Oggetto: **[ID: 8644]** Collegamento diretto tra lo
svincolo di Pegli (Autostrada Genova
Ventimiglia - A10) e la S.S. 1-
Procedimento di Verifica di assoggettabilità
a VIA Nazionale

Proponente: Autostrade per l'Italia S.p.A.

Trasmissione osservazioni Regione Liguria

Figura 1: Rappresentazione cartografica dell'area di intervento rispetto ai corpi idrici individuati dal PTA

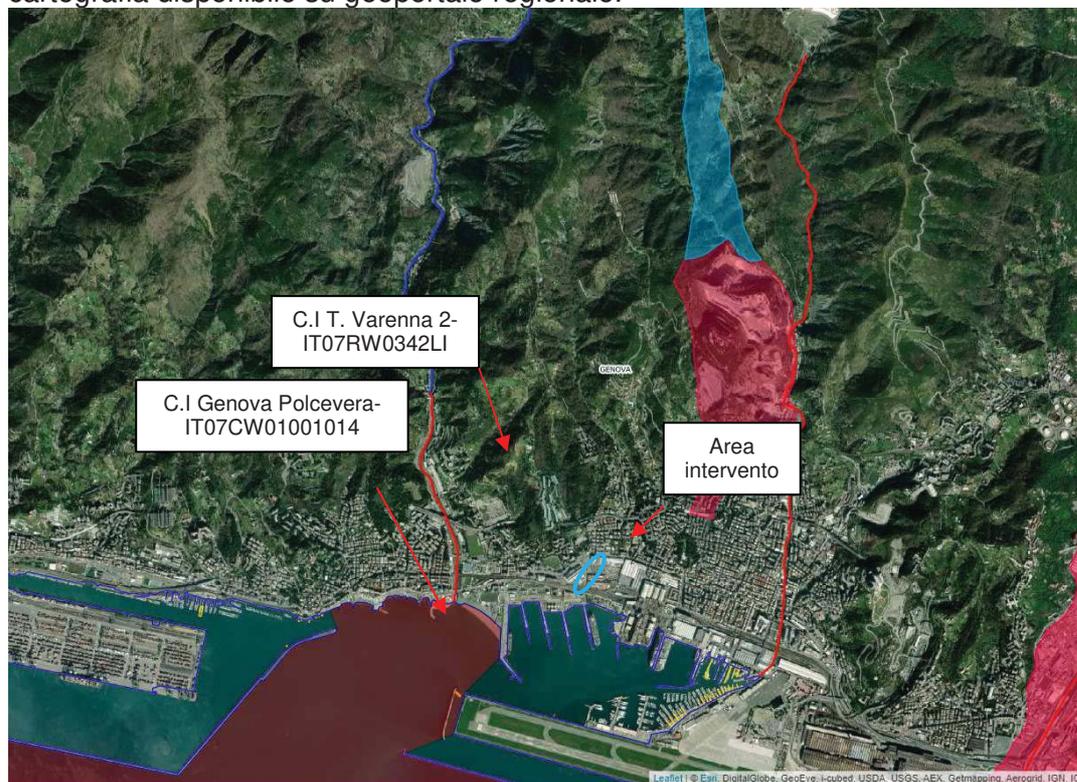
l'area di intervento, con riguardo in particolare alla galleria artificiale, non ricade su acquiferi sotterranei significativi individuati dallo stesso PTA secondo quanto previsto dalla direttiva 2000/60/CE; analogamente essa non interessa direttamente corpi idrici superficiali individuati sempre dallo stesso PTA. Il corpo idrico superficiale significativo più vicino è il T. Varenna 2 – codice IT07RW0342LI, il cui stato qualitativo è stato preso in considerazione nella documentazione visionata, in particolare nello Studio Preliminare Ambientale-SPA, sebbene facendo riferimento alle classificazioni relative al sessennio 2009-2013 e al triennio 2014-2016, ad oggi superate. Infatti, a tale riguardo, per maggiore chiarezza e precisione, si segnala che è stata aggiornata la classificazione dei corpi idrici, formalizzata con DGR n. 1161/2021, sulla base dei dati relativi al monitoraggio, chimico ed ecologico, dell'intero sessennio 2014-2019. In base a tale nuova classificazione il T. Varenna 2 – codice IT07RW0342LI è stato classificato in stato ecologico sufficiente ed in stato chimico non buono per superi di benzo(a)pirene e fluorantene, mentre il tratto marino costiero denominato Genova Polcevera-IT07CW01001014 (tratto antistante l'area) è stato classificato in stato ecologico buono ed in stato chimico non buono per superi di benzo(a)pirene.

Nella figura sottostante si ha la rappresentazione dell'area di intervento rispetto ai corpi idrici individuati nel vigente Piano di Tutela delle Acque-PTA, come da cartografia disponibile su geoportale regionale.

Cartografia delle Derivazioni idriche (data 02/08/2022)

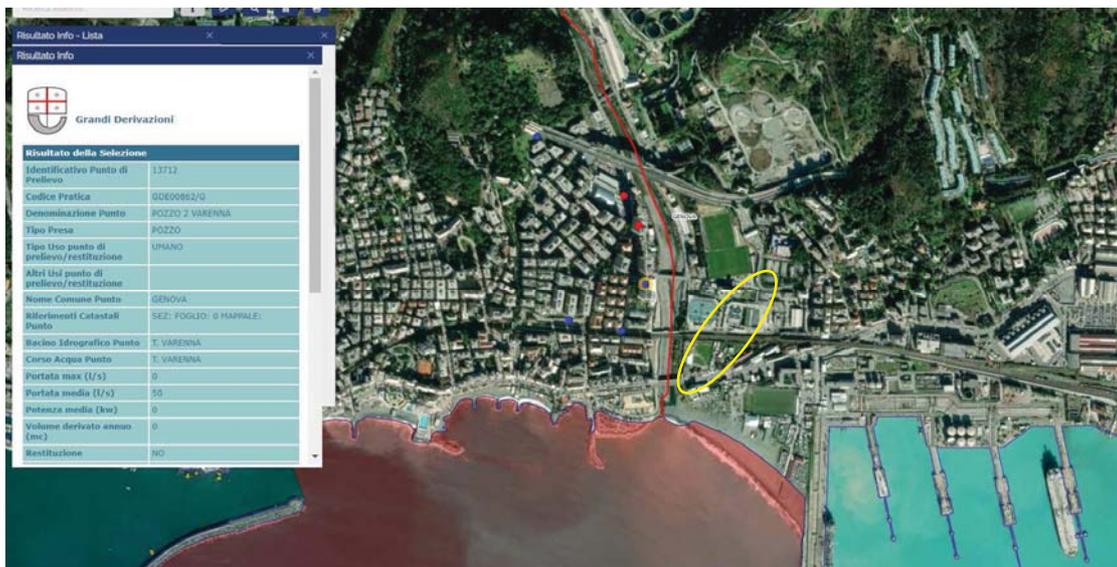
Nella sottostante Figura è riportata la cartografia delle derivazioni idriche disponibile attraverso il geoportale regionale in base alla quale risulta ancora evidenziata una concessione di derivazione ad uso idropotabile (denominazione Pozzo 2 Varenna – GDE00862/G in capo a IREN che in realtà risulta ad oggi scaduta e non in esercizio), comunque ad una distanza che sembrerebbe non interferente con l'area di progetto. Si chiede tuttavia di verificare, nelle successive fasi, attraverso una indagine specifica, l'eventuale interferenza con concessioni di derivazione, in particolare ad uso potabile, esistenti.

- inoltre, sebbene dalle informazioni a disposizione al 02/08/2022 di Regione Liguria, non risultino concessioni di derivazione attive o in istruttoria nell’area direttamente interessata dal progetto, si chiede di approfondire nelle successive fasi l’eventuale interferenza con concessioni di derivazione, in particolare ad uso idropotabile, esistenti. Si sottolinea infatti a tale proposito che, in particolare nella fase di cantiere, dovranno essere tenuti in adeguata considerazione eventuali interferenze con le aree di salvaguardia individuate ai sensi dell’articolo 94 del Dlgs 152/2006 e dei criteri di cui all’articolo 21 delle Norme di attuazione del Piano di Tutela delle Acque.
